改善報告書

件名	〇〇様邸 外壁と屋根の工事 完了検査のご指摘への改善		
対象	木造2階建ての住宅（外壁の塗り替え・屋根の点検）		
所在地	〇〇県〇〇市〇〇町5-6-7		
指摘を受けた日	2026年10月14日（水）	指摘をした方	〇〇ハウス 〇〇様
指摘を受けた場面	完了検査

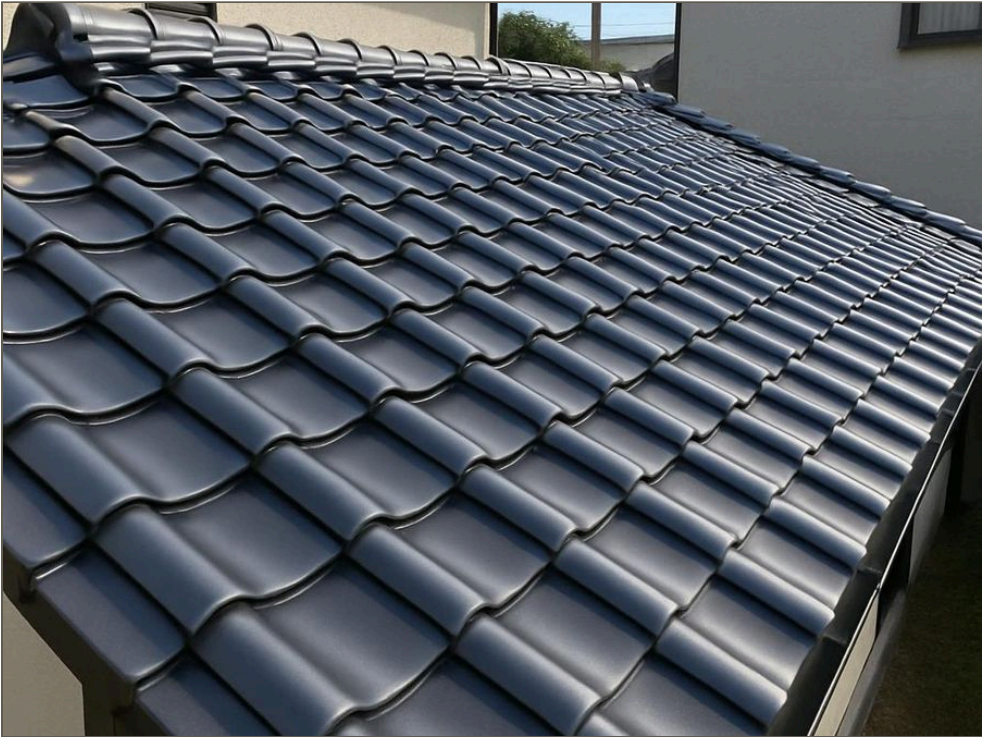
No.	指摘の内容	原因	改善の内容	完了日	状況
1	南面1階のサッシの下で、ひびの補修の跡が塗ったあとも縦の線に見える	ひびを表面だけで埋め、まわりの模様をそろえずに上塗りをした	ひびをV字に削って奥まで埋め直し、模様をそろえてから上塗りを2回	10/18	済
2	北面の屋根に割れた瓦が3枚ある（今回の工事の範囲の外）	前からの傷み。着工前の写真にも割れが写っていた	追加の工事としてご了承をいただき、北面を新しい瓦に葺き替え	10/19	済
3	南側の植木の根元に、塗料の飛び散りがある	風で養生のシートがめくれ、すき間から飛んだ	飛び散った塗料を落とした。植木に傷みはない	10/15	済
4					
5

No.	1
区分	改善前
指摘No.	1
撮影日	10/14
説明	
南面1階のサッシの下です。ひびの補修の跡が、縦の線のように見えています。

No.	3
区分	改善前
指摘No.	2
撮影日	10/14
説明	
北面の屋根です。古い瓦に割れが3枚あり、まわりも傷んでいます。

No.	2
区分	改善後
指摘No.	1
撮影日	10/20
説明	
埋め直して上塗りをしたあとの全体です。近くで見ても、ひびの跡は分からなくなりました。

No.	4
区分	改善後
指摘No.	2
撮影日	10/19
説明	
北面を新しい瓦に葺き替えたあとです。割れとずれがないことを確かめました。
